Oggetto: **[8629] ALIANO (MT):** progetto di un impianto eolico della potenza di 31 MW wind + 14 MW BESS denominato “Aliano” nel comune di Aliano (MT)
Società: Power Prime srl

Procedura: Art. 23 del D. Lgs. 152/2006
Richiesta di Integrazioni MiC

Inquadramento generale su IGM

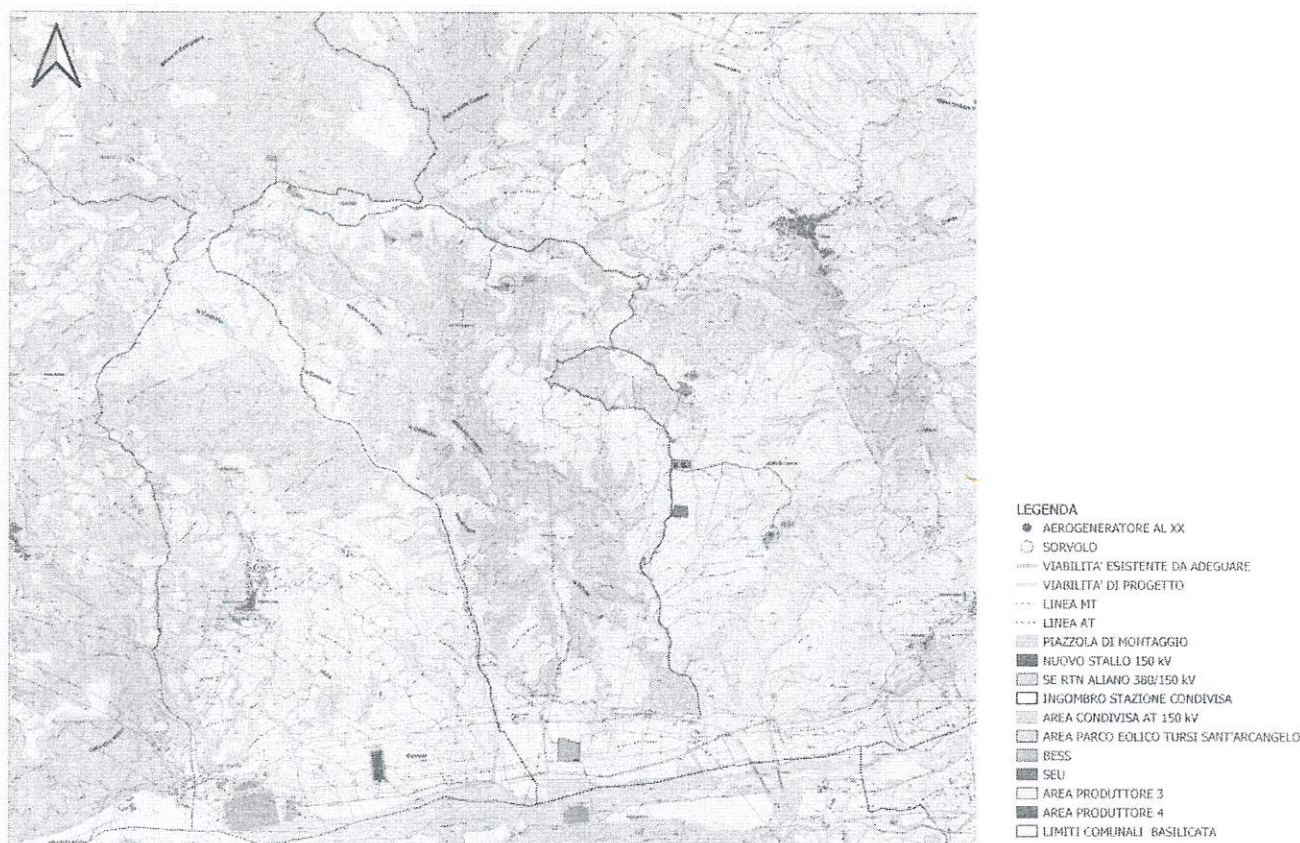
1.a) documentazione fotografica con **fotoinserti** nitidi e completi di tutti gli elementi di

impianto (quest'ultimi visibili solo su ortofoto figg. 5.4.1/5.61/5.62/5.8.1 della Relazione Paesaggistica), che rappresentino l'altezza percepita delle nuove pale di progetto rispetto all'area buffer, ai sensi della normativa nazionale e regionale (Legge 54/2015) e che utilizzino come punti di ripresa: i punti di vista "sensibili" e/o di "belvedere", accessibili al pubblico da cui sia percepibile l'impianto, con riferimento alle aree di interesse pubblico e ai monumenti vincolati art. 10 D.lgs 42/2004 e, in particolare:

- Torre Molfese e Ruderer della Cavallerizza a Sant'Arcangelo
- Aliano – centro storico
- Museo Casa di Confino di Carlo Levi
- Fossa del Bersagliere in Aliano

Nell'elaborato ALSA 135 "Foto panoramiche e fotoinserimenti", di cui alla documentazione di progetto, alcuni punti di vista definiti "caratterizzanti" non risultano riconoscibili in quanto non specificati e denominati.

Le fotosimulazioni dovranno: (i) essere realizzate su immagini fotografiche reali, nitide e aggiornate (non saranno ritenute idonee fotosimulazioni su base fotografica estrapolata da Google Street View), (ii) essere riprese in condizioni di piena visibilità (assenza di nuvole, nebbia, foschia, condizioni di luminosità poco favorevoli alla lettura del contesto), (iii) essere

corredate da una planimetria che indichi i coni ottici e le coordinate geografiche dei punti di ripresa, espresse in formato WGS 84 gradi decimali (es. 40.123456, 16.123456), (iv) essere corredate da sezioni illustrative della morfologia del terreno, (v) privilegiare i punti di maggiore visibilità dell'impianto;
